東海第二発電所
設計及び工事計画変更認可申請
概要説明資料

〔火災防護審査基準改正に伴う火災感知器の
種別及び配置の変更〕

2023年5月15日
日本原子力発電株式会社

図2 非アナログ式炎感知器の配置イメージ

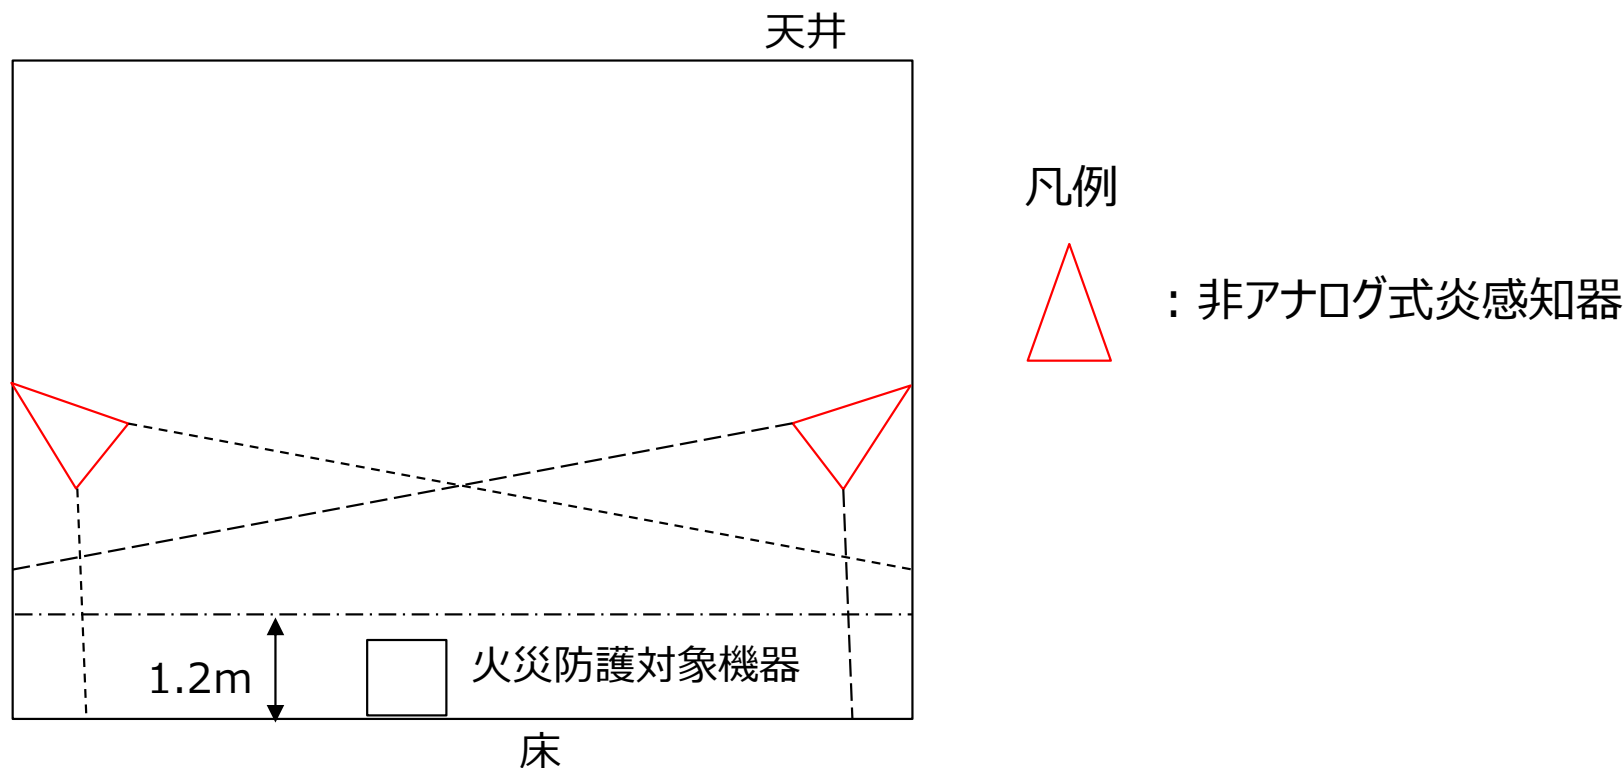
- ①非アナログ式炎感知器は、消防法施行規則第23条第4項第7の4号の規定より、床面から高さ1.2mまでの空間の各部分から当該感知器までの距離を公称監視距離の範囲内とし、障害物等により有効に火災の発生を感知できないことがないように設ける。
- ②図2に非アナログ式炎感知器の配置イメージを示す。
